INFORME TÈCNIC

Expedient: **4308620002-2025-0002040**
Assumpte: **Justificació Oferta anormalment baixa per a licitació d'obra Projecte SUBSTITUCIÓ DEL PAVIMENT ESPORTIU DEL PAVELLÓ MUNICIPAL DE MONTBLANC. Av. del Dr. Folch, número 23.**
Sol·licitant: **Mesa de contractació**
Ofertant: **GENAEL PROJECTES I SERVEIS, S.L**

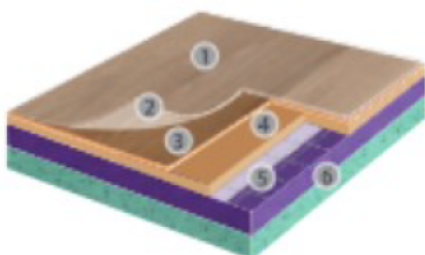
Per tant analitzat tot l'anterior es conclou que la empresa licitadora no ha ofertat la totalitat de les partides sol·licitades en memòria, i que algunes de les que ha ofertat no responen a la qualitat exigida.

El projecte sol·licitava subministrament de làmina de PVC flexible antihumitat de 1,5mm de gruix, partida PA03; i la seva col·locació, partida PA13.

El projecte sol·licitava instal·lació de paviment PVC Pavigrass floor o similar de 6 mm de gruix i 4.500 gr/m² de color fusta 10c i color blau 9C , per a superfície esportiva, en rotlle, amb una absorció a l'impacte del 25 a 35 % segons UNE-EN 14808 i una reacció al foc Cfl-s1; en les partides PA04 i PA05 respectivament. Aquestes partides tal com indica la justificació de preus inclouen el material.

El licitador oferta com a partida PA03, no la làmina de PVC flexible antihumitat de 1,5mm de gruix, sinó un paviment esportiu de gruix 1,65mm i 1350 g/m².

El licitador oferta en partides PA04 i PA05 exclusivament el muntatge sense considerar aportació de material.

El licitador doncs no oferta la secció sol·licitada en projecte, ni per nombre de lamines, ni per qualitat. La fitxa tècnica del paviment esportiu presentada per licitador no garanteix les característiques dimensionals sol·licitades en projecte de gruix i pes, ni tampoc les propietats esportives ni característiques tècniques.

Per tot l'anterior no es pot acceptar la justificació presentada per el licitador per a la oferta en condició d'anormalment baixa.
